# 核燃料物質使用変更許可申請 (M棟及びウラン廃棄物処理施設) の変更

令和3年10月18日

国立研究開発法人 日本原子力研究開発機構  
核燃料サイクル工学研究所  
環境技術開発センター

# 使用変更許可申請書 添付資料補正案(線量評価)

図1 管理区域境界の線量評価に用いる線源位置と評価点位置

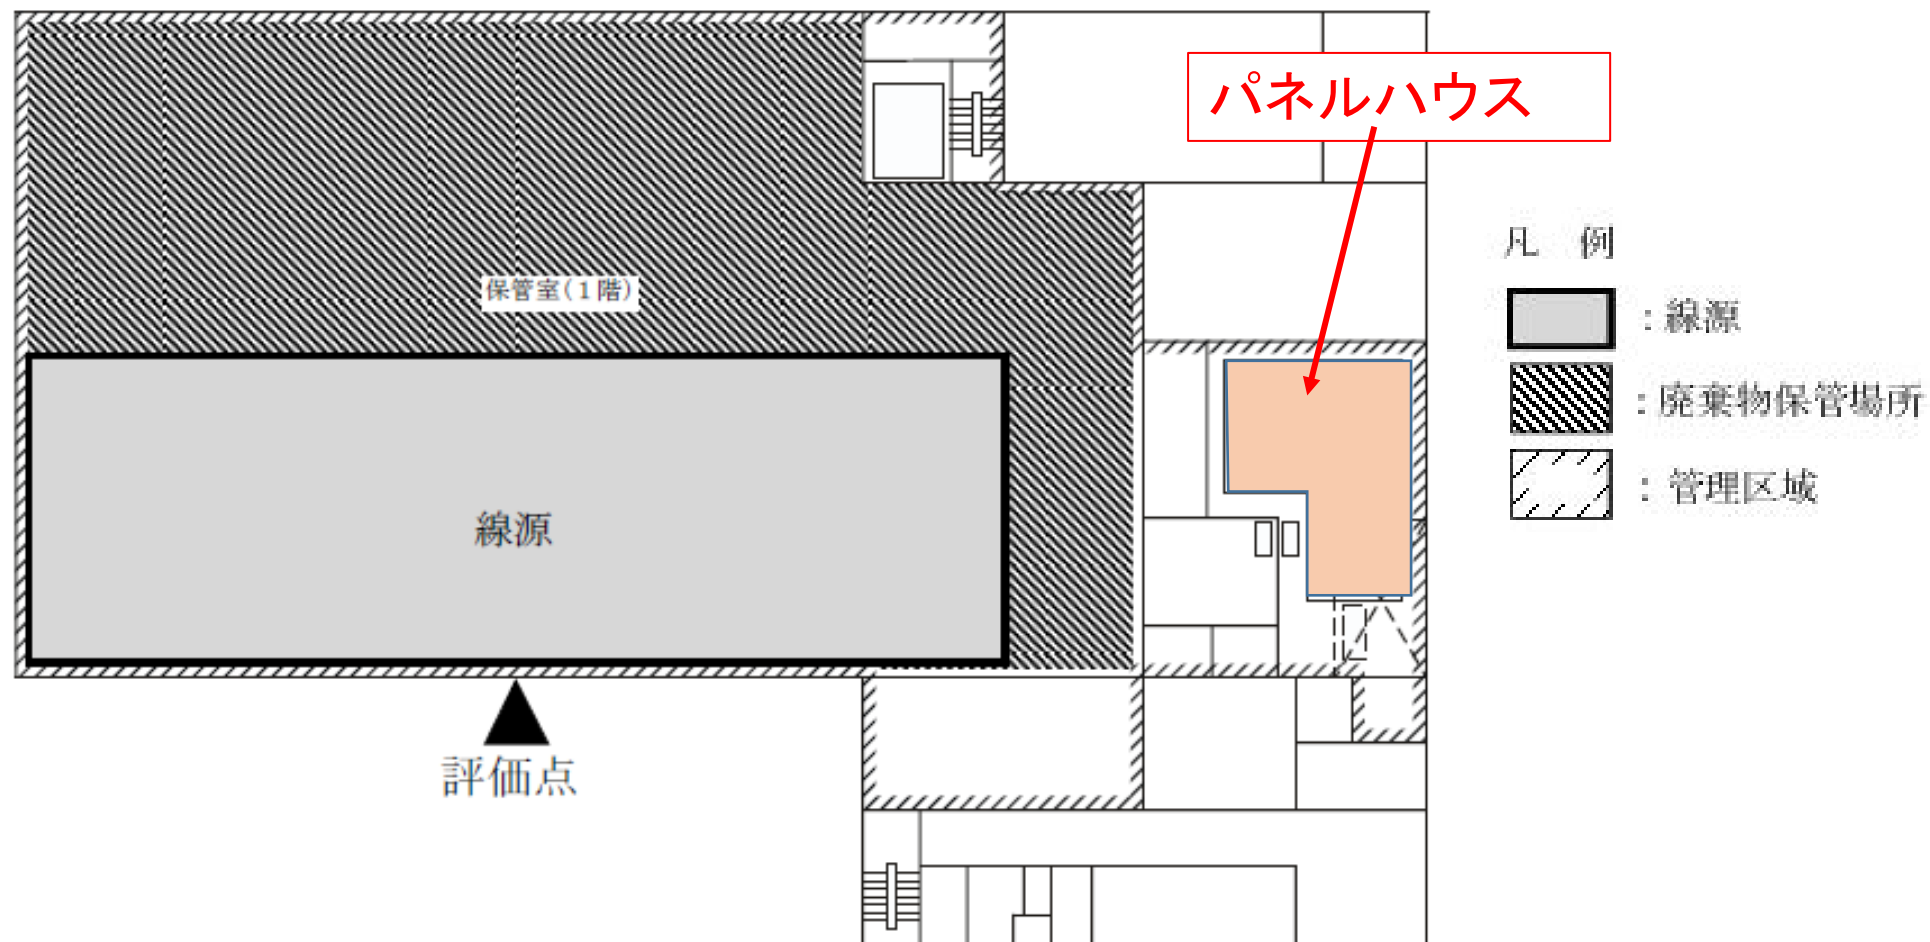
- ・追加するフィルタの減容処理作業は、パネルハウス内で実施する。対象は第2ウラン系廃棄物貯蔵施設(第2UWSF)内で保管されている放射性廃棄物のうちのフィルタであり、放射性廃棄物を対象とする詰替作業と合わせて詰替作業等とする。
- ・詰替作業等は、第2UWSF内のパネルハウス内で実施する。
- ・詰替作業等の対象となる放射性廃棄物は第2UWSF内の保管室で貯蔵している廃棄物を対象とする。
- ・パネルハウスで取り扱う廃棄物はドラム缶換算で数本程度であり、保管室内に残る廃棄物と比較すると約1/10,000と十分に小さく、線量評価に対する影響は保管室内の廃棄物に含まれる。

管理区域境界における外部放射線に係る線量の評価は、線源を保管室内の放射性廃棄物とし、評価点位置を線源から最も近い管理区域境界壁面の外側正面位置とする。

図2 計算モデル

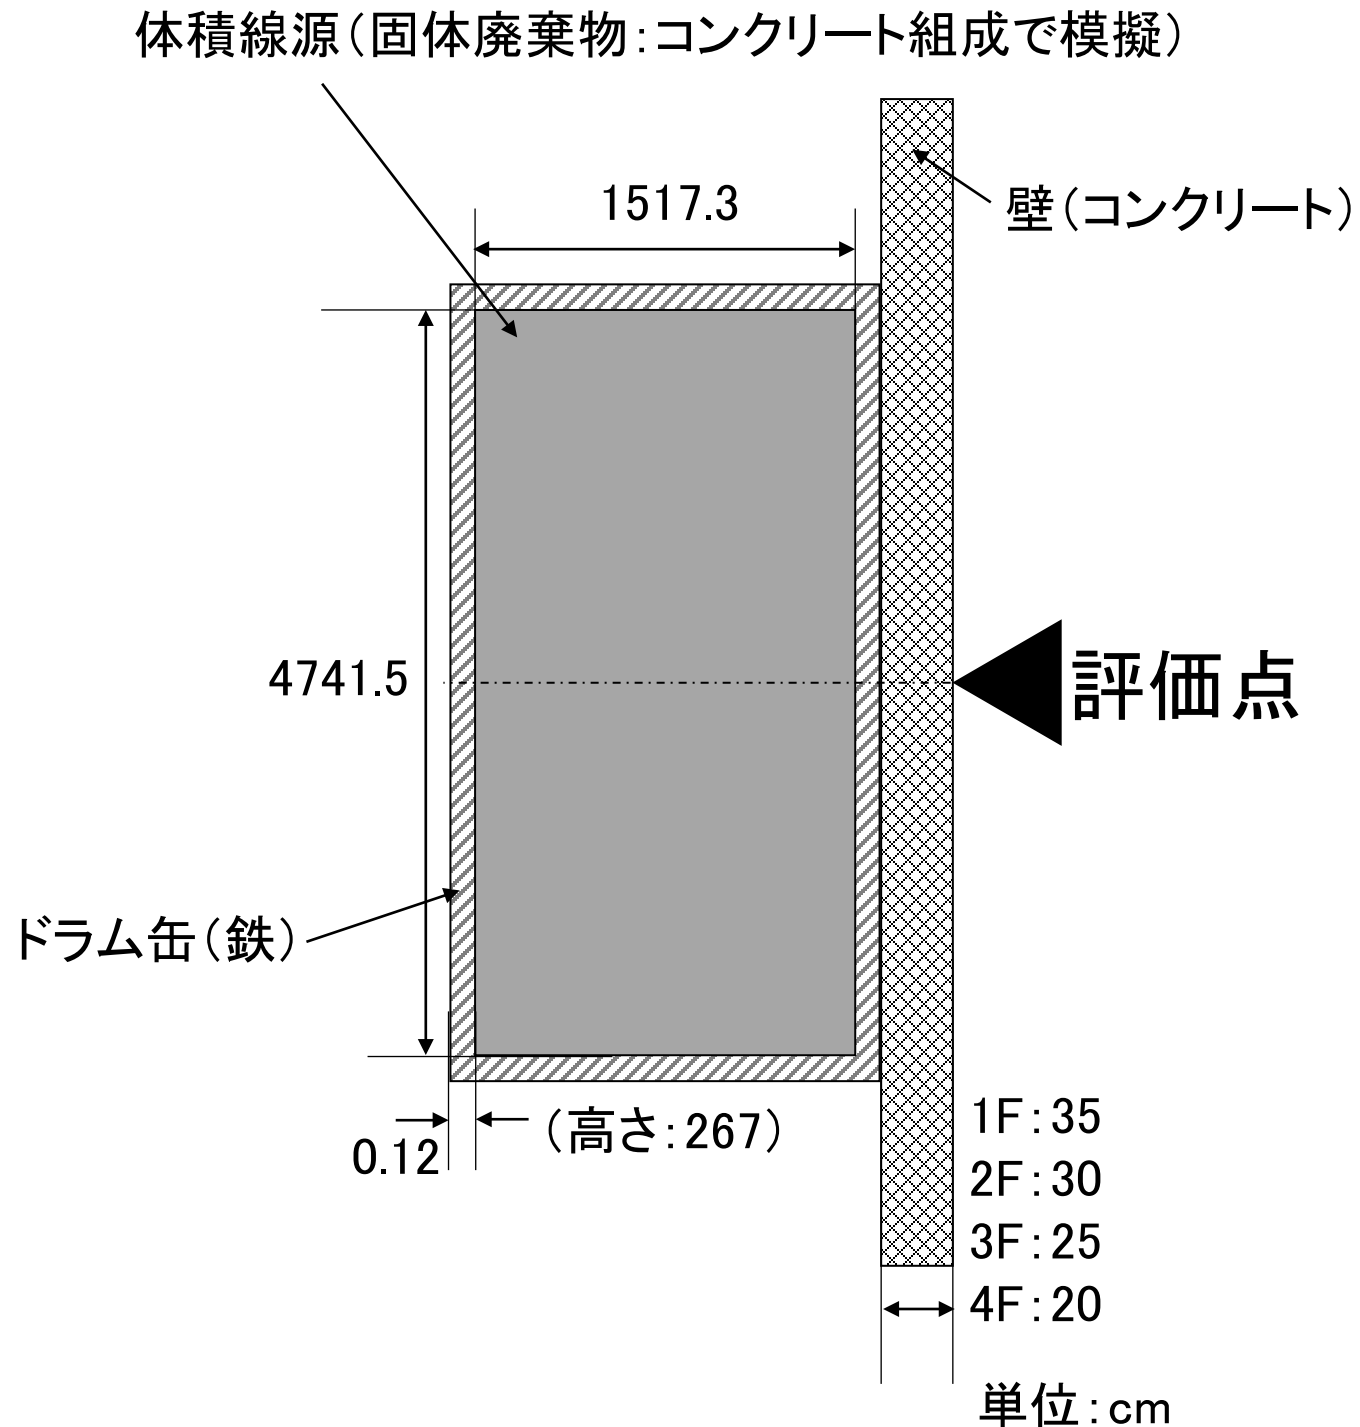
1階分の200 Lドラム缶最大貯蔵量を9,600本(保管能力30,600本)とし、長方形配置を模擬した等価容積の直方体構造とした。

ドラム缶1本当たり500 gU<sup>※1</sup>が含まれるものとした。  
500 gU/本 × 9,600本 = 4,800 kgU

天然ウラン:90% 回収ウラン:10%

廃棄物収納容器:鉄 0.12 cm厚

壁:コンクリート 1F 35 cm厚 2F 30 cm厚

3F 25 cm厚 4F 20 cm厚

点減衰核積分コード(QAD)を用いて直接線による線量率を求めた

1F :  $3.69 \times 10^{-3}$  mSv/3か月

2F :  $6.92 \times 10^{-3}$  mSv/3か月

3F :  $1.31 \times 10^{-2}$  mSv/3か月

4F :  $2.54 \times 10^{-2}$  mSv/3か月

$4.92 \times 10^{-2}$

線量告示の管理区域の設定基準 (1.3 mSv/3か月) を満たしていることを確認
